改善箇所説明図

リアアクスル操舵ストップボルト

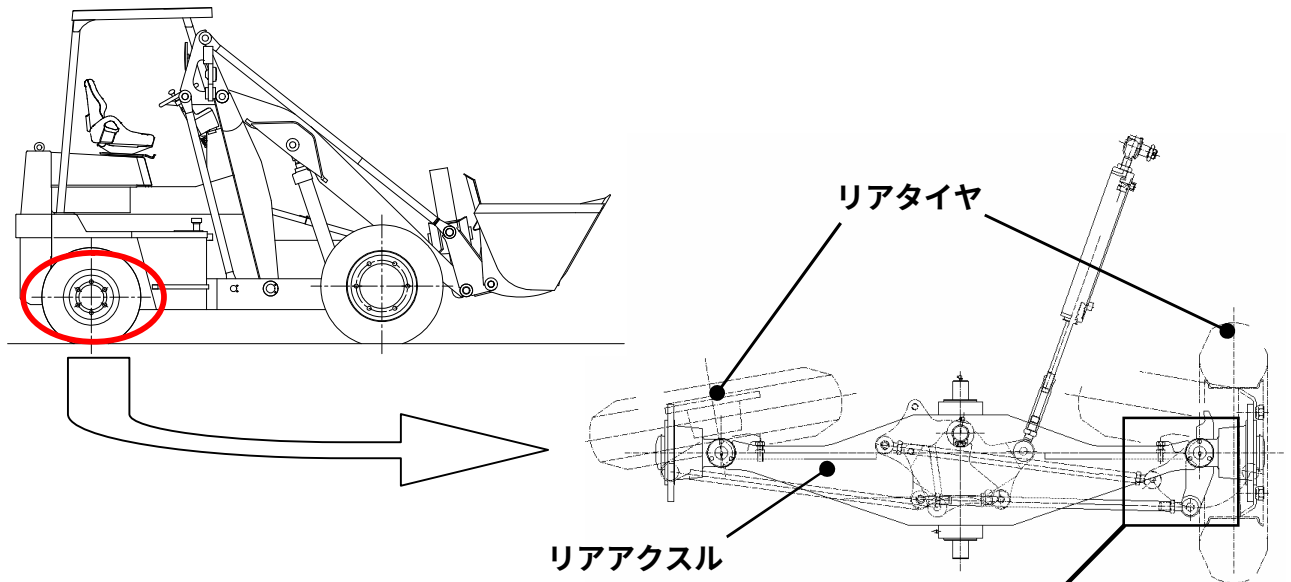
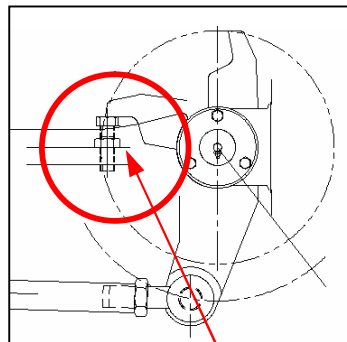
【基準不適合発生箇所】

製造設備の管理不備により、かじ取り車輪の操舵範囲を制限するリアアクスル操舵ストップボルトの位置が不適切となったため、ストップボルトとしての役割を果たさず、最大操舵時にリヤタイヤがリアアクスル本体と接触する場合がある。そのままの状態で使用を続けると、最悪の場合、タイヤが破損するおそれがある。

【改善措置内容】

全車両、リアアクスル操舵ストップボルトを大型のボルトに交換する。

改善実施車は識別のため、対策ボルト根元に白ペンキでマーキングする。
